Laudo Técnico em resposta ao Parecer Único N°222/2013 (SIAM)

Descrição do fato: Processo Administrativo COPAM n°
15195/2007/069/2009 referente à Licença Prévia (LP) da pilha de disposição
de estéril

- VALE S.A MINA DE FÁBRICA -

Figura 2. Fragmentos florestais indicados pelo empreendedor, conhecidos como Vale do Potreiro I, II e III. A seta branca aponta o fragmento rejeitado como Alternativa 3 para disposição de estéril. (Figura editada do Desenho PT3-MA-01, EIA, pág. 9)

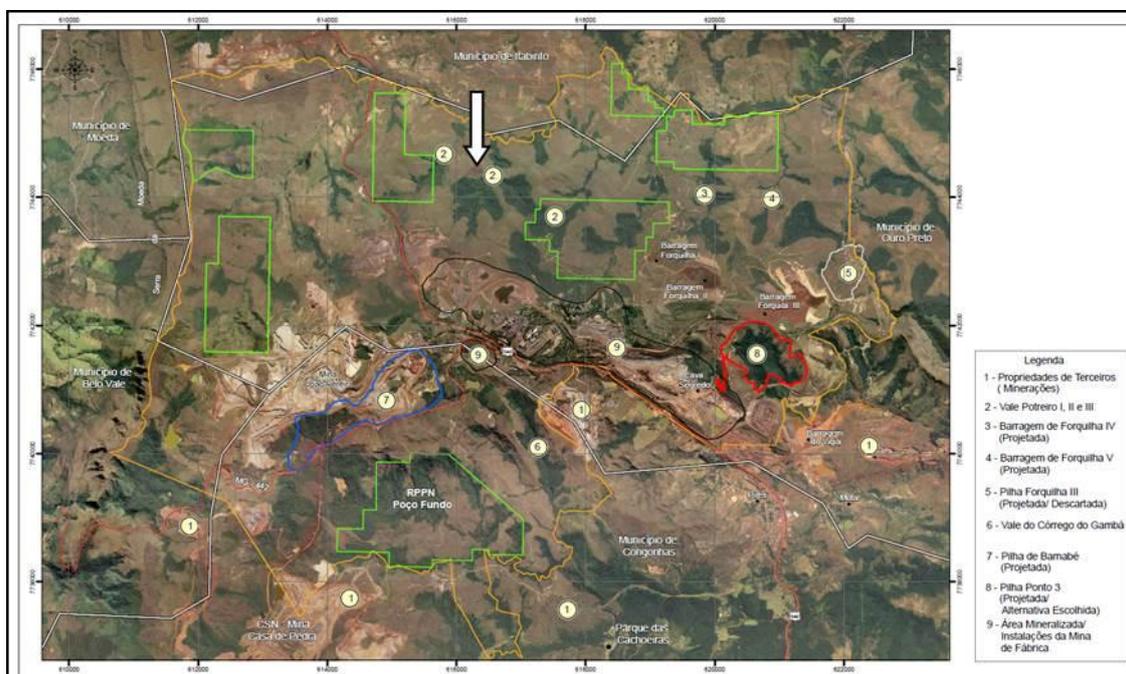
Nota-se que a desistência dessa área para disposição da PDE 03 se deve pela condição de excelente estado de conservação, pela distância de transporte até a mina de Segredo e por necessitar de implantação de três diques para contenção de sedimentos. A figura 2 representa a localização do fragmento e sua disposição na área de propriedade do empreendedor. Outro ponto importante para se considerar esse fragmento como possível área de compensação ambiental, é sua disposição entre duas reservas legais da Vale S.A, indicadas na figura 2, o que fornece uma maior extensão e conexão através de corredor ecológico, permitindo maior interação entre a fauna e a flora, que já se encontram em forte declínio na região em função da intensa atividade antrópica, como indicado no próprio EIA.

A figura 3 destaca as áreas conhecidas como Potreiro I, II e III. Percebe-se que é uma região que ainda não teve grandes impactos antrópicos, e possui grande relevância devido a sua extensão e qualidade ambiental.

Com isso, desde que seu uso seja justificado para outros fins, **recomenda-se** que a região conhecida como vale do Potreiro, indicada pela figura 3 deste laudo, seja considerada no Programa de Compensação Ambiental, uma vez que possui características ecológicas semelhantes ao fragmento PDE PONTO 03 e se encontra na mesma bacia hidrográfica.
